BU-sak 13/1

Saksframlegg

Detaljregulering av Sandakerveien 99

Figur 3: Tverrsnitt av planforslaget, Sandakerveien

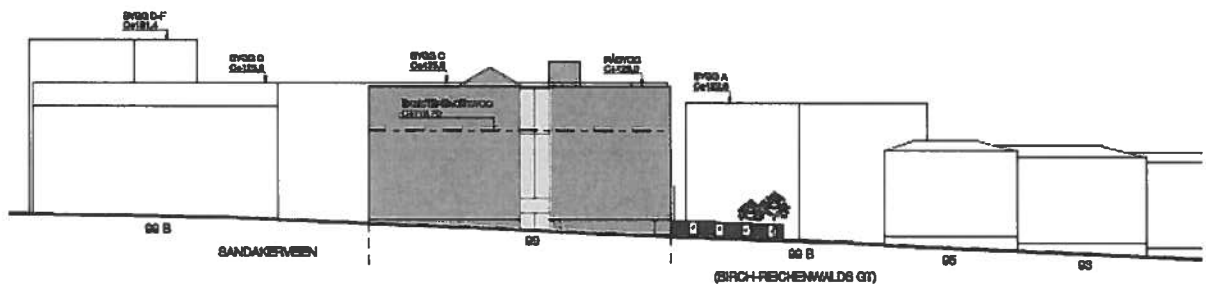
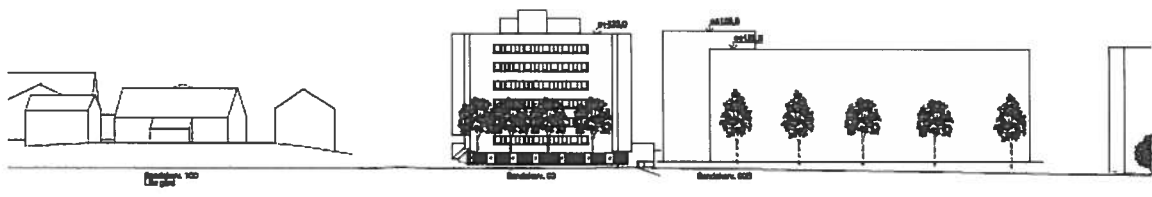
Som kan sees av tverrsnittene i Figur 3 og Figur 4 vil planforslaget ikke følge teppebyutformingen når det får en høyde på seks etasjer pluss underetasje. Bygget oppleves allerede som kompakt og massivt. Bydelsdirektøren mener at dersom forslaget reduseres med en etasje vil det gå bedre inn i terrenget og bli mindre dominerende ovenfor de bevaringsverdige byggene på naboeiendommene.

3. Bydelen mener at forslaget må reduseres med en etasje. Det vil da gå bedre inn i terrenget og bli mindre dominerende ovenfor de bevaringsverdige byggene på naboeiendommene.
4. Bydelen oppfordrer til at det tas miljøhensyn gjennom valg knyttet til bygningsmaterialer, inneklima, energi og avfallshåndtering. Overvann må håndteres lokalt.

Figur 6: Planløsning 2-6 etasje, ordinære boliger

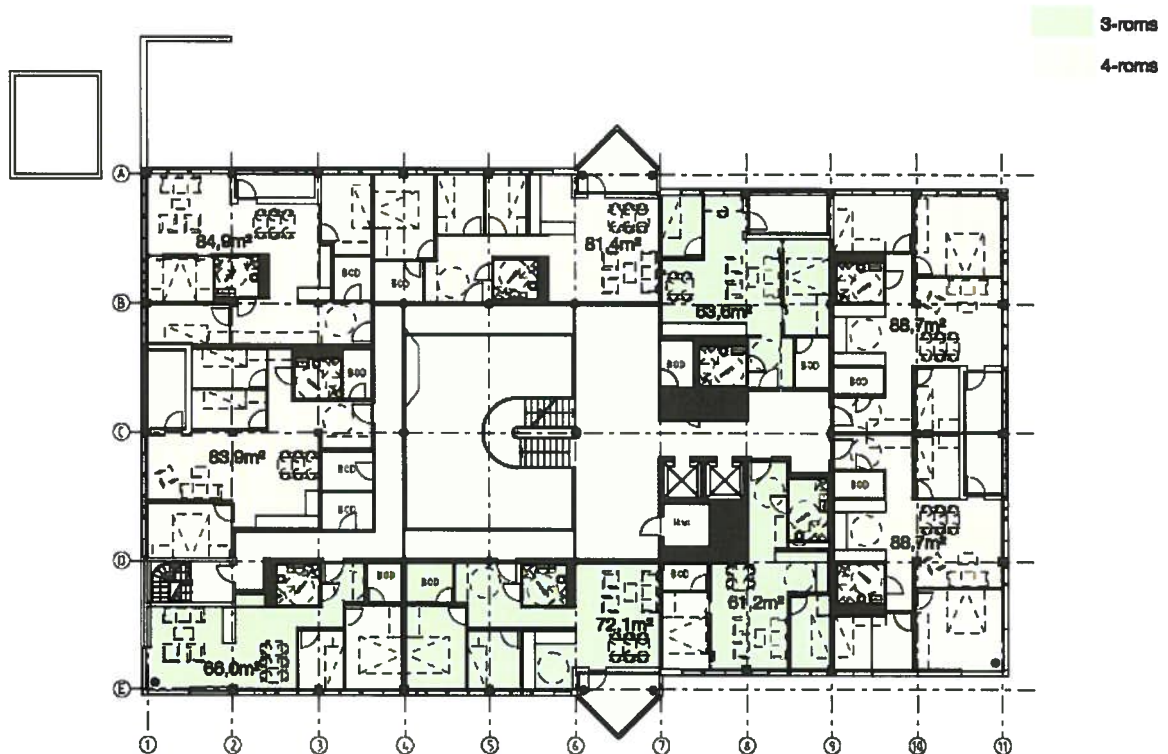
- Viste leilighetsløsninger for et ordinært boligprosjekt viser mange trange leiligheter som vil være vanskelige å møblere. Noen leiligheter er også ensidig nordvendte. Dersom det skal utvikles ordinære boliger bør dette forbedres.
